**Antragsunterlagen**  
**gem. § 68 WHG, § 16 BImSchG,**  
**§ 3 Abgrabungsgesetz NW mit UVS und LBP**  
**zur Erweiterung des Steinbruchs Jaeger**

**Erläuternde Unterlagen**  
**zum Antrag vom 23.8.2023**

Projekt-Nr.: 2111003  
Stand: 27. August 2024

Abbildung 1: Lageplan der vorgesehenen Ausgleichsflächen (aus Anhang 22)

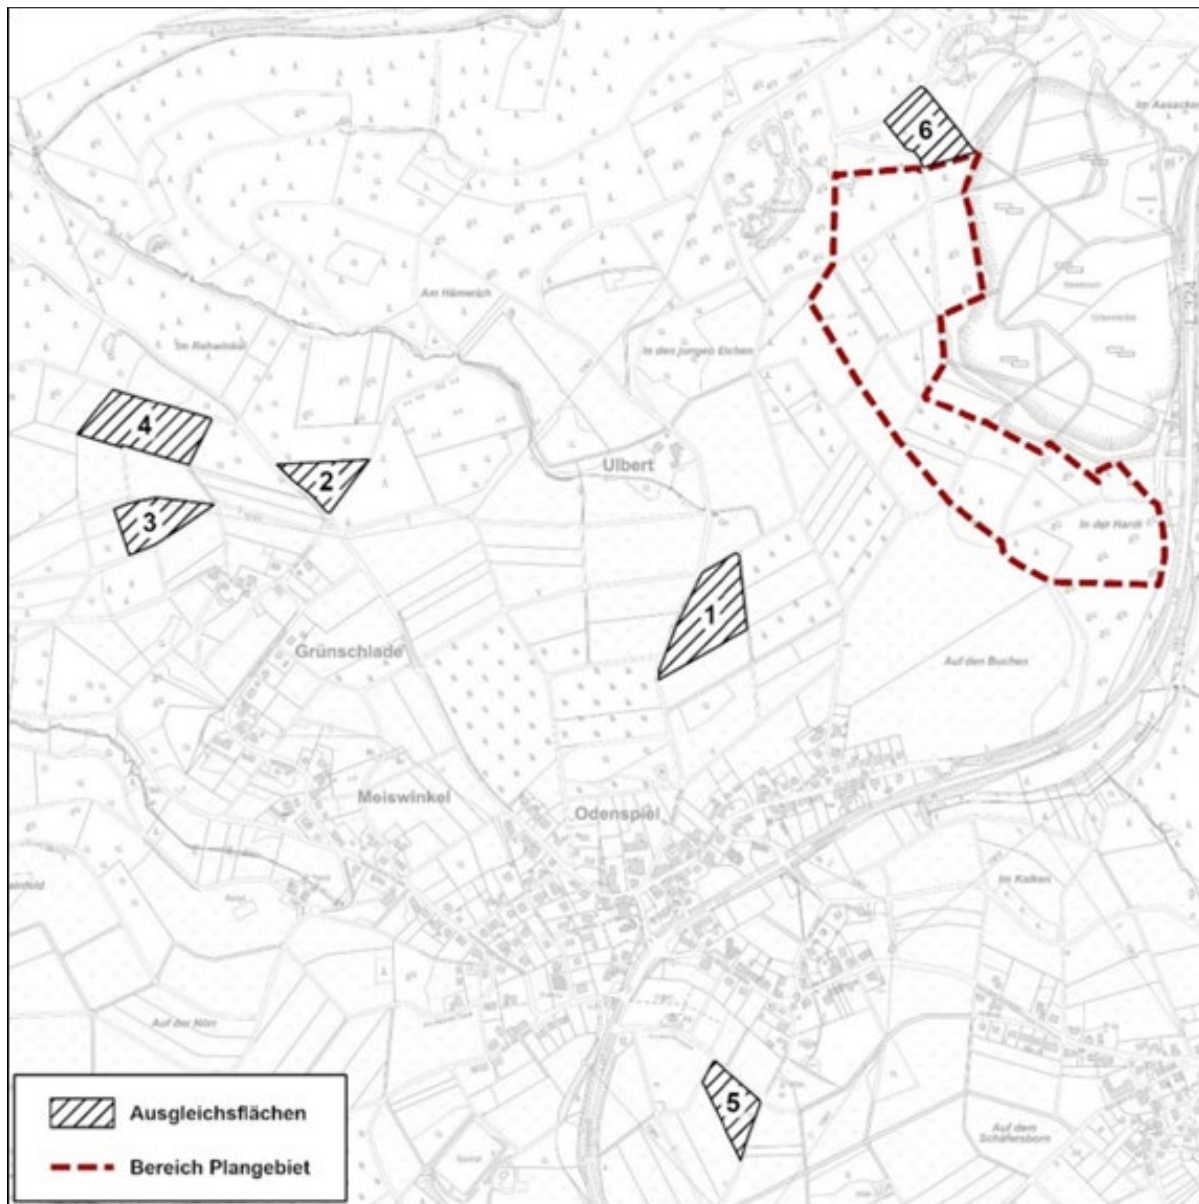
Die Untere Naturschutzbehörde (UNB) verwies in ihrer Stellungnahme darauf, dass bei der Ermittlung des Ausgleichsbedarfs im Planfeststellungsbeschluss 2007 bereits festgesetzte Ausgleichs- und Ersatzpflanzungen des genehmigten Steinbruchbereiches nicht berücksichtigt seien.

Der festgestellte erhöhte Eingriff in das Biotoppotenzial erfordert eine Anpassung der geplanten Ausgleichsmaßnahmen. Hierfür sind unter anderem zusätzliche Flächen für Aufwertungsmaßnahmen vorgesehen.

In der nachfolgenden Abbildung 1 sind die jetzt vorgesehenen Ausgleichsflächen in einem Lageplan dargestellt. Die Flächen befinden sich im Eigentum der Antragsstellerin bzw. sind vertraglich gesichert worden.

Abbildung 2: Auszug aus einem aktuellen Entwässerungstechnischen Lageplan für den Steinbruch Jaeger (aus Klapp & Müller GmbH, Stand: 11.07.2022).

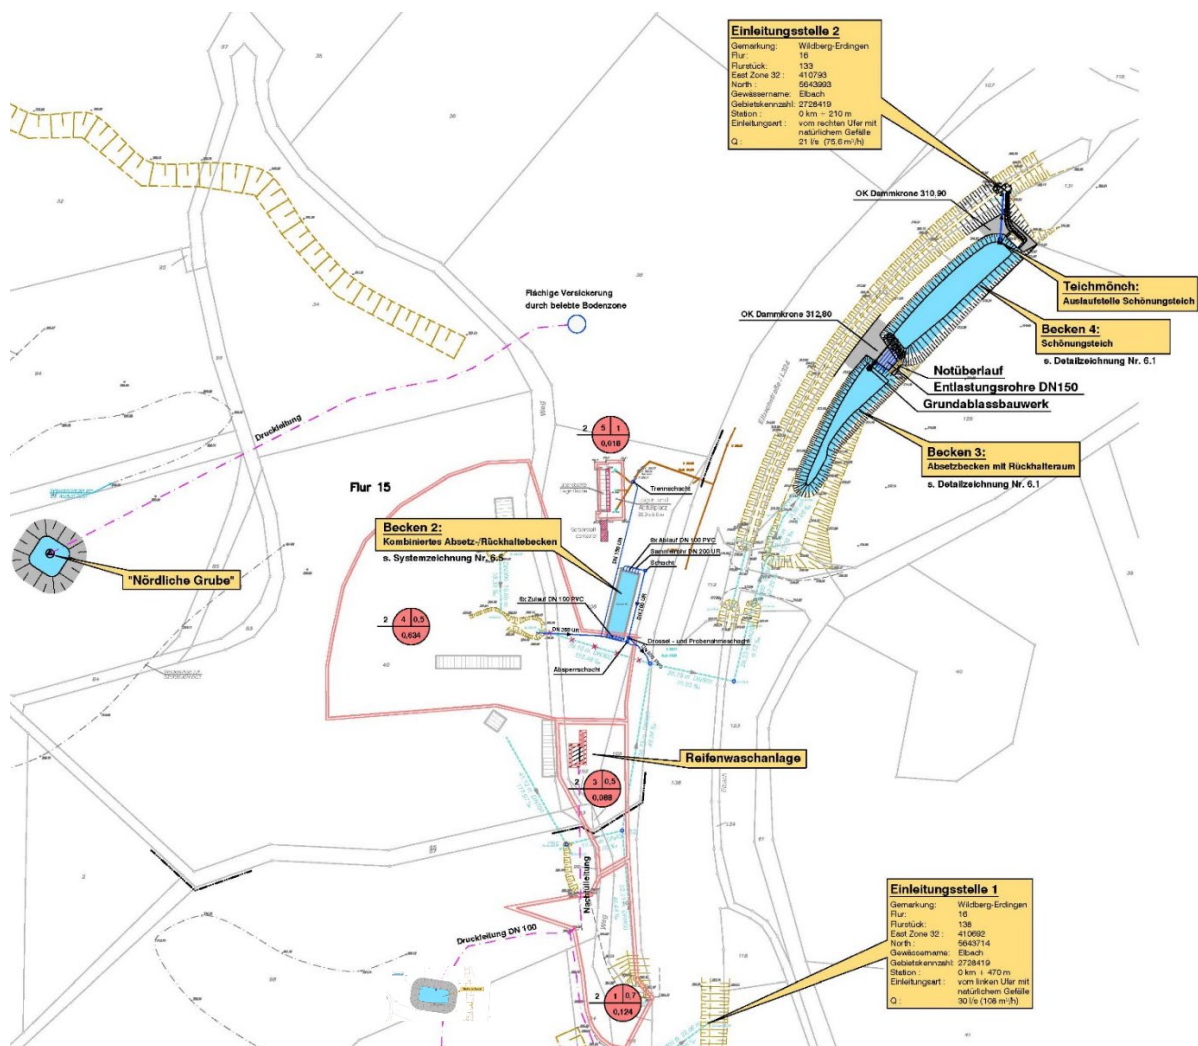
Im Rahmen des Anhörungsverfahrens des Planfeststellungsverfahrens bat die verfahrensführende Behörde, die Darstellung des Entwässerungssystems in den Antragsunterlagen im Hinblick auf Ausführungen zur Einleitung aus der Grube Süd zu überprüfen.

In der nachfolgenden Abbildung 2 ist zur Verdeutlichung ein Auszug aus einem aktuellen Entwässerungstechnischen Lageplan für den Steinbruch Jaeger dargestellt.

Abbildung 5: Wasserstand und Förderrate im See Nord (ersetzt Abb. 14 des Anhangs 2)

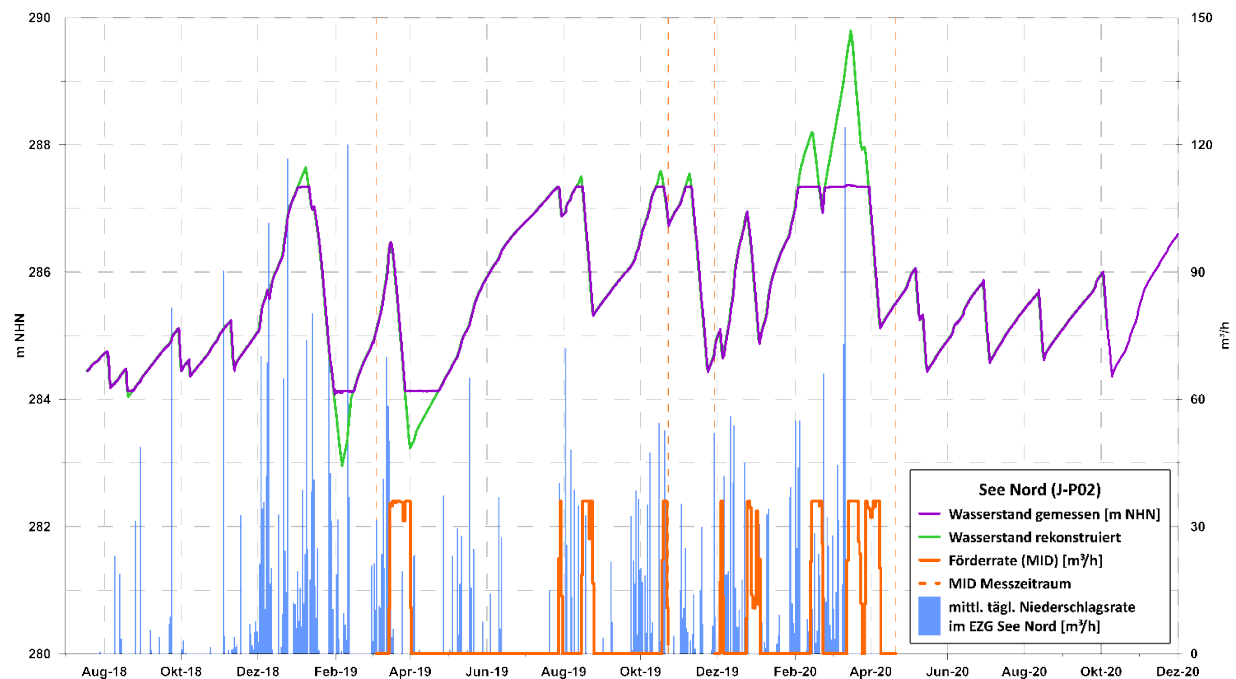
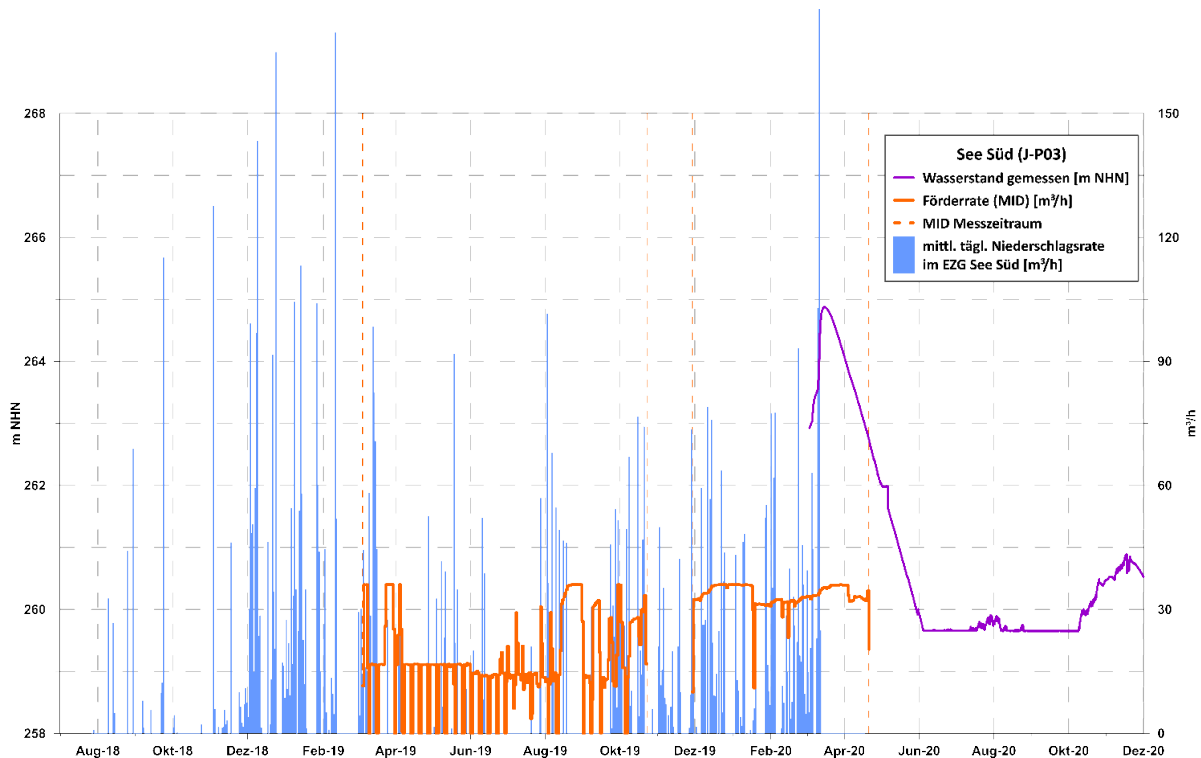
Im Prüfgutachten wurden die Abbildungen 14 und 15 des Hydrogeologischen Fachgutachtens beanstandet. Sie werden daher nachfolgend in überarbeiteter Form dargestellt.

Die Abbildungsnummerierung entspricht der des Hydrogeologischen Fachgutachtens (vgl. hierzu Anhang 2 des Erläuterungsberichtes).

Abbildung 6: Wasserstand und Förderrate im See Süd (ersetzt Abb. 15 des Anhangs 2)

Abbildung 8: Abflusskomponenten der Oberflächengewässer (ersetzt Abb. 23, Anhang 2)

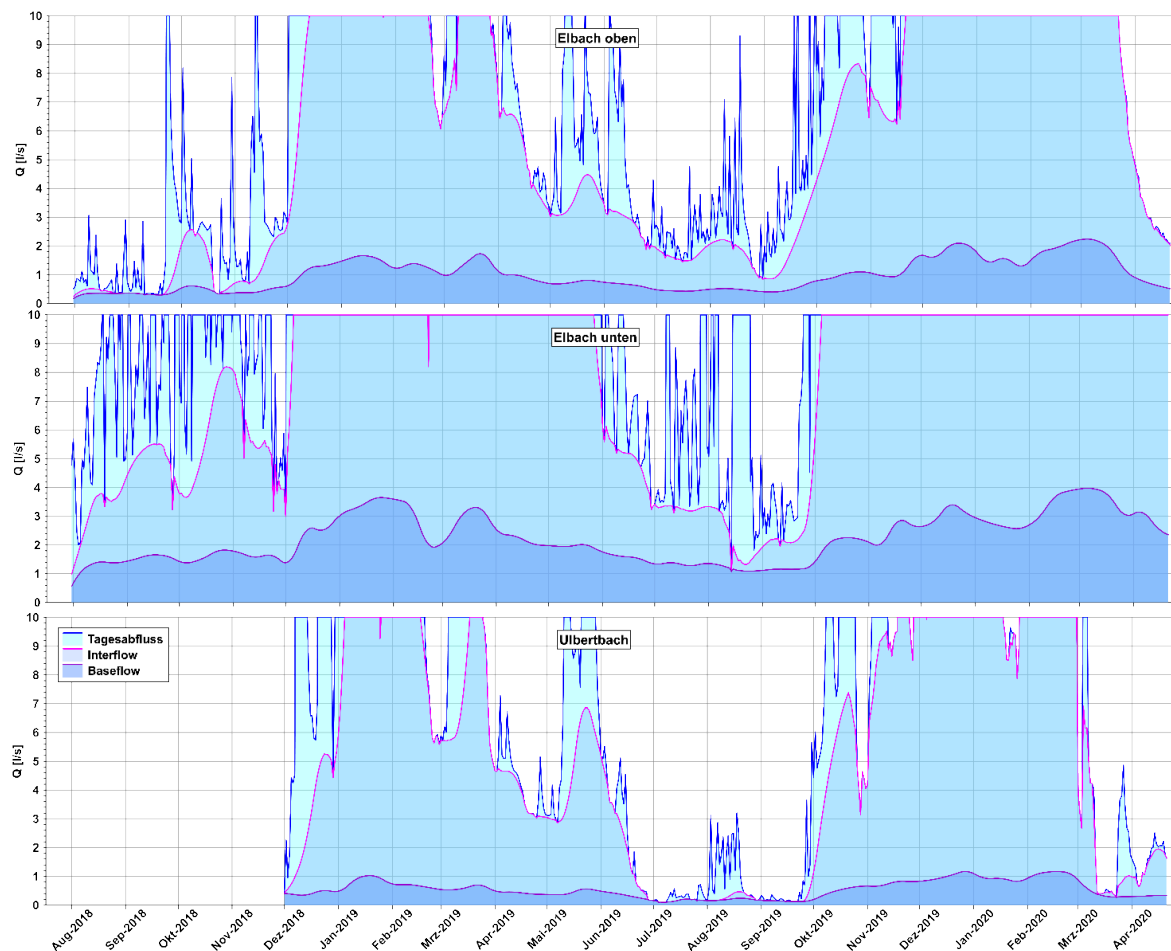
Im Prüfgutachten wurde das untere Diagramm der Abbildung 23 des Fachgutachtens des Anhangs 2 beanstandet. Sie wird daher angepasst und durch die nachfolgende Abbildung 8 ersetzt.

In der Abgabefassung der Abbildung 23 sind für den Ulbertbach im Zeitraum August 2018 bis November 2018 Abflusswerte dargestellt, die aufgrund von Dateninkonsistenzen bei der Auswertung nicht berücksichtigt werden konnten. Die Daten dieses Teils des Messzeitraumes wurden im aktualisierten Diagramm entfernt.
